大飯発電所保安規定審査資料	RO
提出年月日	2021年2月10日

大飯発電所原子炉施設保安規定変更認可申請書

大飯発電所 原子炉施設保安規定

(1) 環境放射能用計測器 (積算線量計測定装置) の設備更新に伴う
変更について

○ 空気吸収線量測定方法

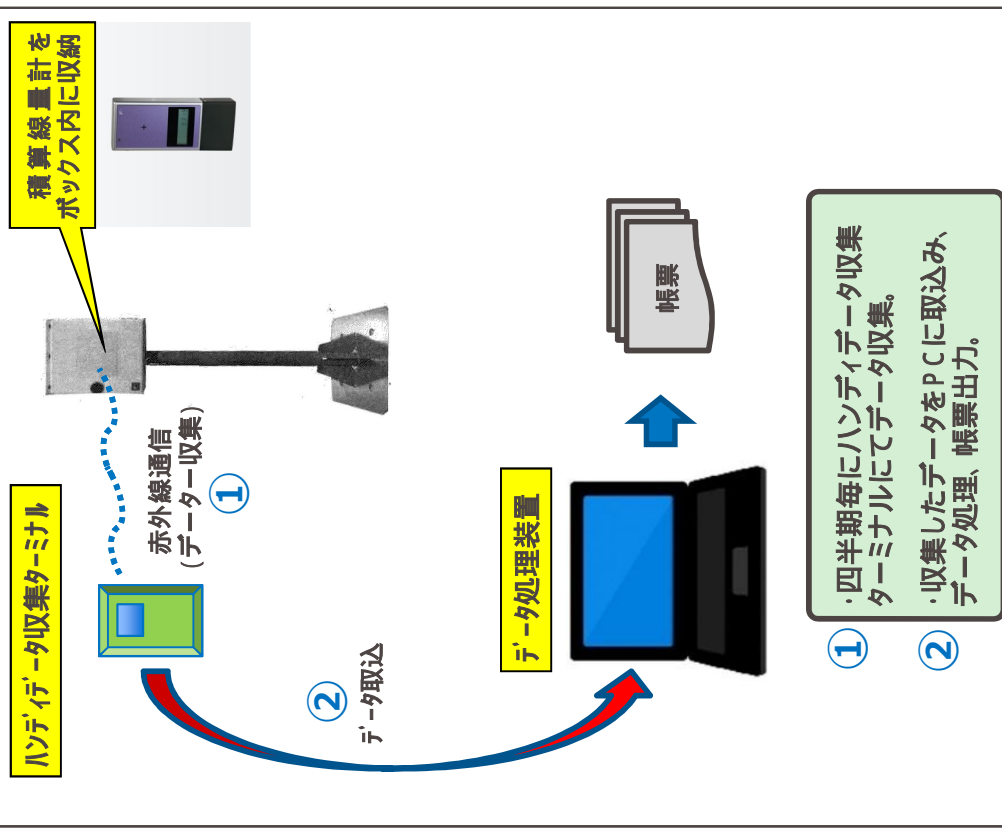
- (1) 環境放射能計測器（積算線量計測定装置）の設備更新に伴う変更
（美浜、高浜、大飯）
周辺監視区域境界付近の空気吸収線量を測定している熱蛍光線量計の製造中止に伴い、メンテナンス性向上等の観点から積算線量計に設備更新するため、関連する記載を変更する。
- (2) モニタリングポスト、モニタリングステーション、モニタポイントの設備更新に伴う変更
（大飯）
大飯発電所のモニタリングポスト、モニタリングステーション及びモニタポイントの設備更新に伴い、移設を実施する。その際、現行設備の近傍に移設することを基本とするが、No. 5 モニタリングポスト及びモニタリングステーションについては、設備設置場所の作業性やアクセス性を考慮した場所に移設するため、関連する記載を変更する。
また、空気吸収線量を測定している積算線量計を設置するモニタポイントについては、現行のモニタリングステーションの近傍に設置されていることから、モニタリングステーションの設備更新に合わせて移設を行う。

変更前 (熱蛍光線量計による測定)

変更後 (積算線量計による測定)

測定場所変更

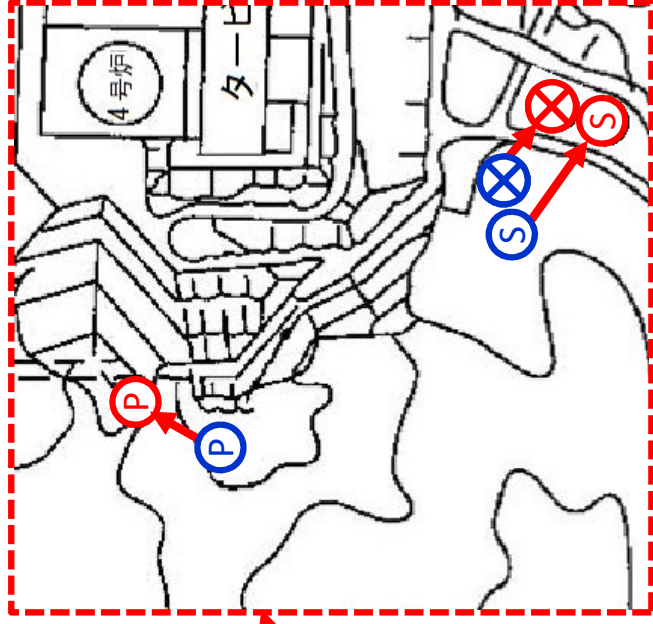
青: 変更前
赤: 変更後

参考3 積算線量計の設置場所について

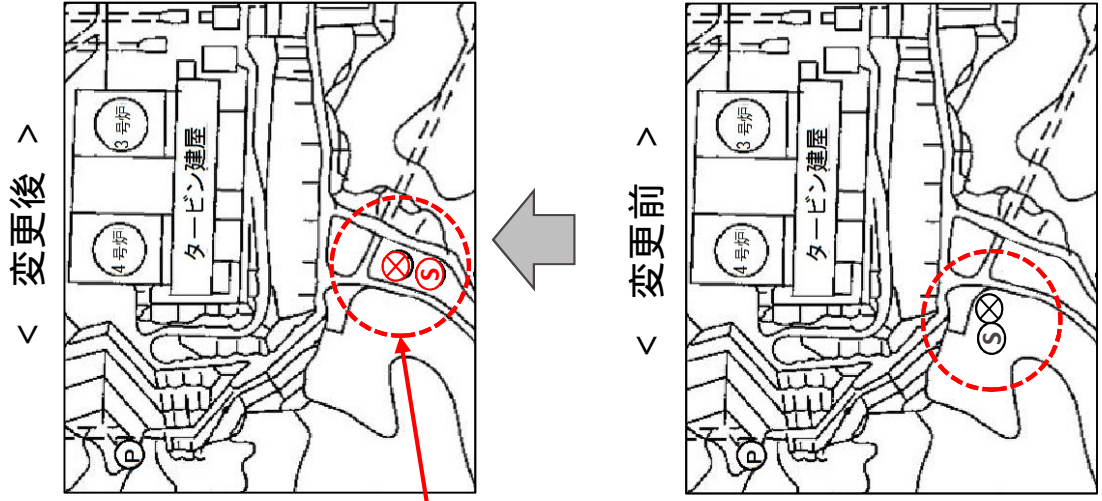
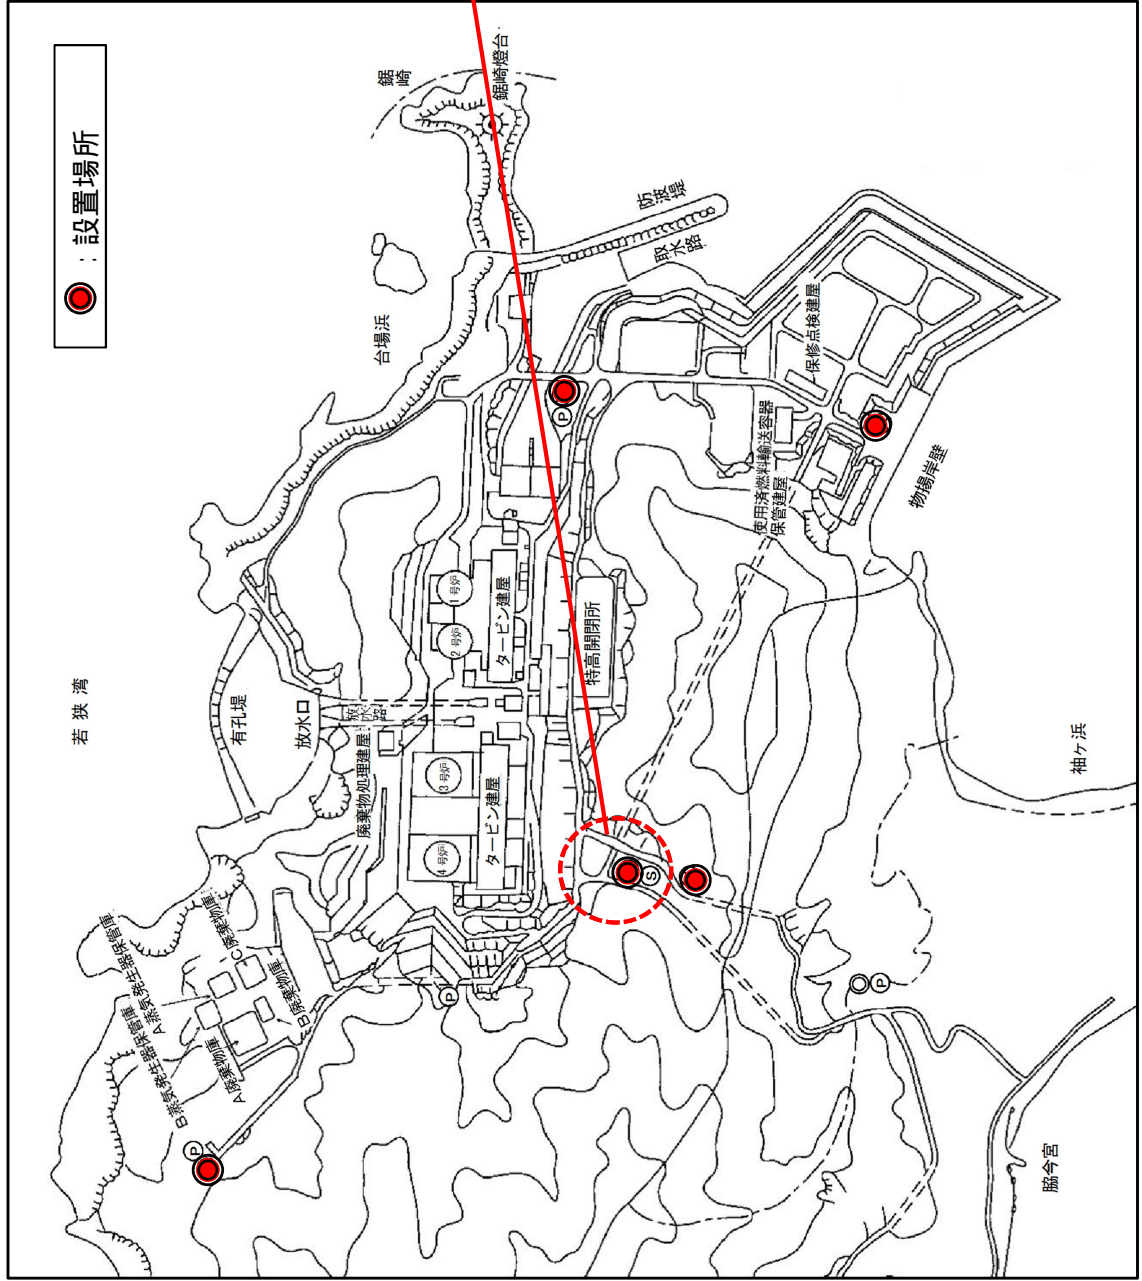
測定場所変更 1カ所

4. 積算線量計の原理について

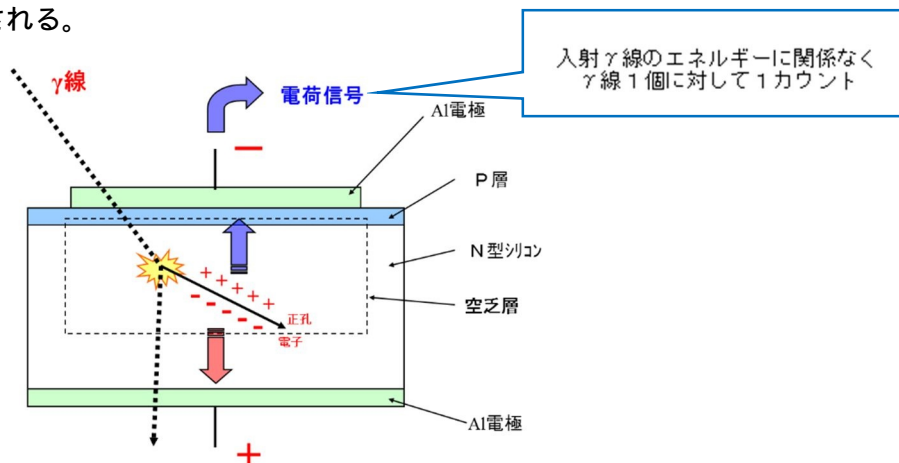
バイアス電圧を印加することで拡がる空乏層に線が入射すると、シリコンとの相互作用で電子・正孔対が発生し、空乏層にかかる電界で電極に収集され、電荷信号(1カウント)として取り出される。
